改善箇所説明図

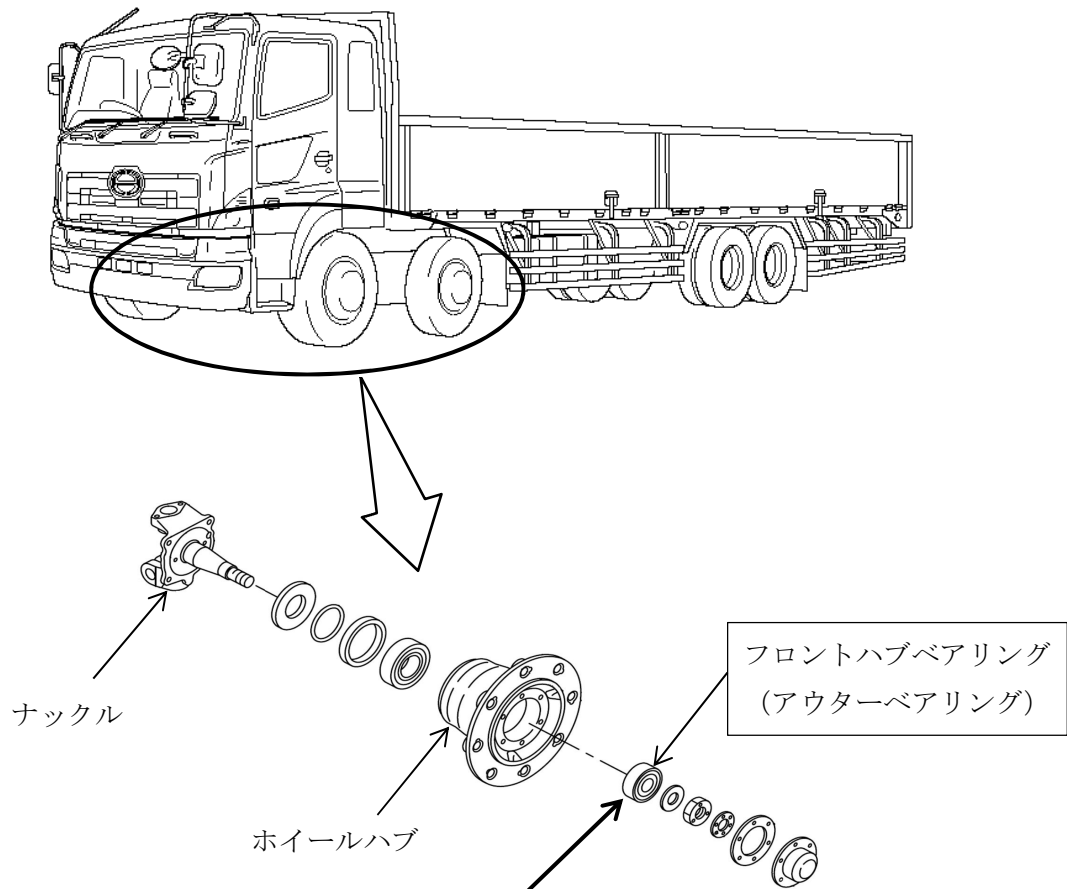
基準不適合発生箇所

大型トラックの低床4軸車において、整備解説書で指示したフロントハブベアリングの予圧の設定値が不適切なため、ベアリングの予圧が過大に設定されることがある。また、整備時にアウターベアリングを挿入する際、ベアリングのころ等を傷つけると、過大に設定された予圧により、ころの表面が剥離することがある。そのため、アウターベアリングにガタが生じ、そのままの状態で使用を続けると、ブレーキが引き摺り、最悪の場合、火災や脱輪に至るおそれがある。

全車両、当該アウターベアリングを新品に交換し、適切な予圧の設定値で正確にベアリングを組付ける。併せて、使用者ならびに自動車整備事業者に向けて、適切なフロントハブベアリングの整備要領について啓発する。
